ASPONA

13 février 2025

L'ASPONA association agréée de protection de l'environnement (agrément renouvelé en date du le 26 juin 2023) émet un avis défavorable au **projet de réalisation d'ouvrages de protection du littoral à Menton** pour les raisons qui suivent. Ces objections portent en premier lieu sur les carences du dossier présenté à l'enquête publique. En second lieu, le projet étant situé dans la zone Natura 2000 « Cap Martin » il devrait répondre aux exigences de la séquence ERC (éviter-réduire-compenser), mais il ressort de l'analyse du dossier qu'il ne remplit aucun des critères permettant de délivrer une autorisation environnementale.

Figure 13- Plan des aménagements prévus dans l'anse des Sabliettes défini en septembre 2023 (ACRI, 2023b) - Scénario aujourd'hui retenu

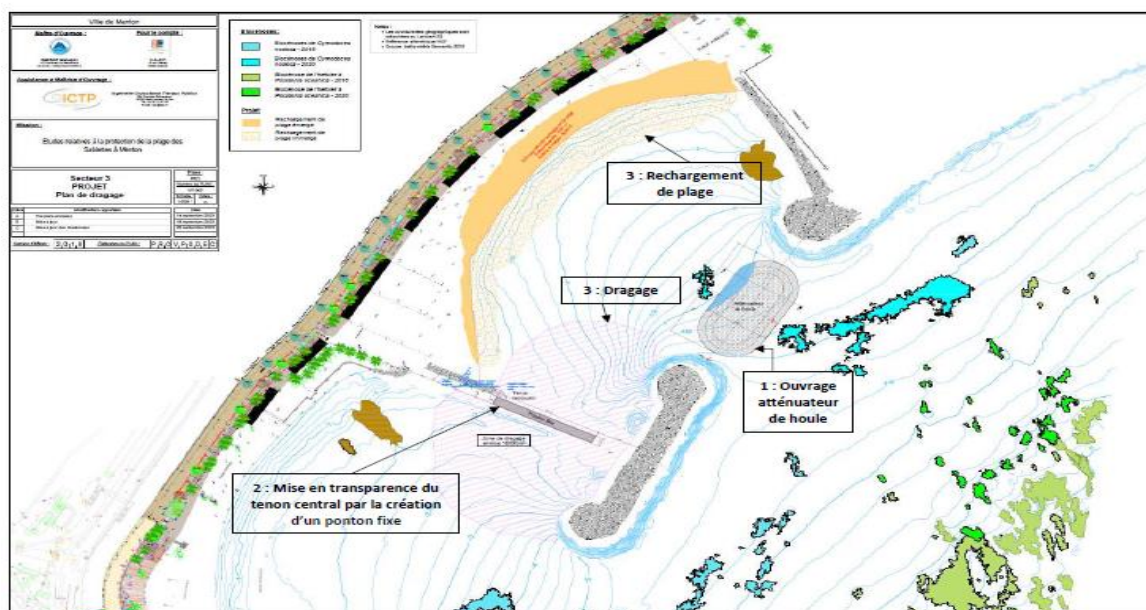
Le dossier présenté minimise les impacts du projet notamment s'agissant des effets en aval, sur l'habitat des cymodocées, des perturbations engendrées par la réalisation de l'atténuateur de houle adossé au brise-lame existant (au vu de l'expérience de la digue sous-marine récifale réalisée sur la plage de Saint-Roman à Roquebrune-Cap Martin concédée à la SBM – Montecarlo Beach, renforcement des courants et risques d'affouillement qui ont conduit à de nouveaux aménagements en 2022). Les matériaux proposés pour la réalisation de l'atténuateur de houle (géotextile 500g/m² et enrochements en calcaire de provenance non spécifiée) posent également question.

Figure 52 : Coupe de principe du perré réaménagé dans un sol meuble suite au retrait des épis – Extrait AVP CD0101 – ICTP 2023

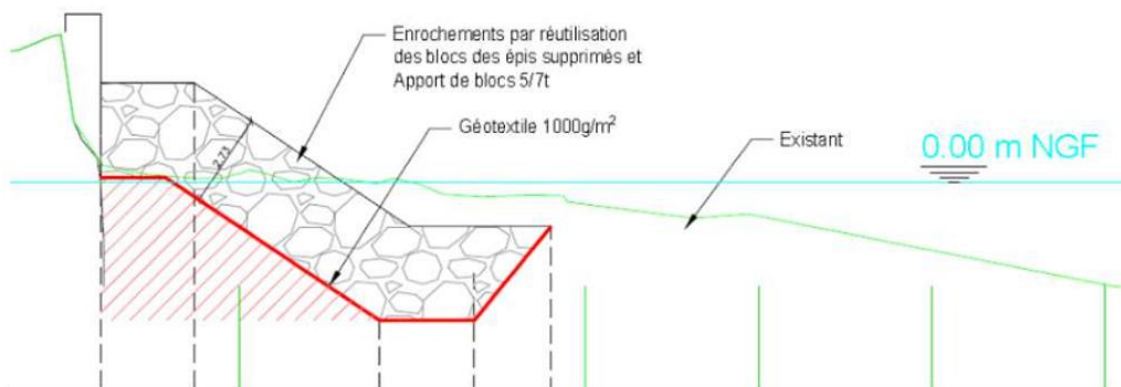
Cette « compensation » ne préserve pas la biodiversité, ne réduit pas les pressions sur les milieux marins, tels que demandés par le SRCAE ou le Document Stratégique de Façade. Les effets des matériaux utilisés pour la réalisation du perré (apports extérieurs d'enrochements issus de du ponton actuel du tenon central, géotextile) et des travaux proposés (enlèvement des sables pour des rechargements sur d'autres sites, déroctage envisagé à proximité de l'épi Ouest) ne sont pas mesurés, alors que les conséquences sur le milieu marin proche ne sont pas négligeables (délitement du géotextile à court terme notamment).

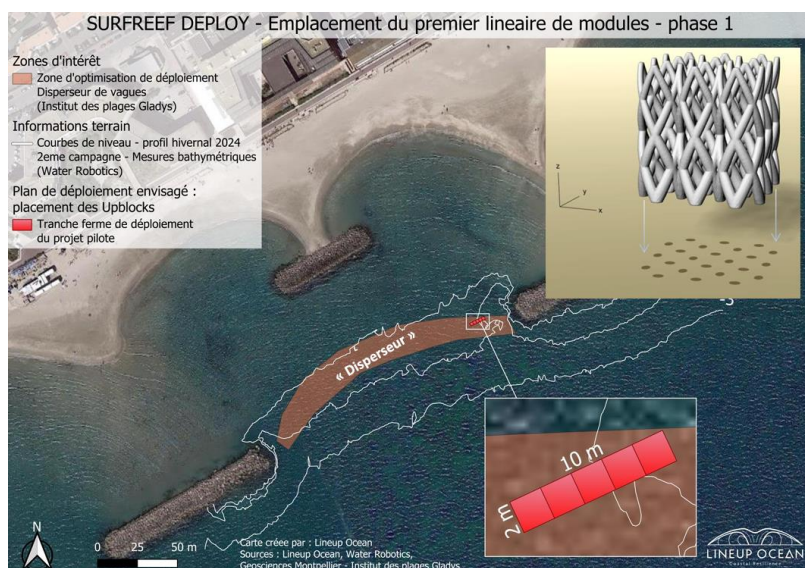
Or, il serait possible d'envisager un projet alternatif en recourant à la technologie déployée par LINEUP OCEAN dans le cadre du projet SURFREEF sur le littoral occitan, à Palavas-Les-Flots. L'essentiel des éléments techniques est résumé dans les trois illustrations suivantes. D'autres informations peuvent être obtenues via <https://www.lineup-ocean.com/innovation>
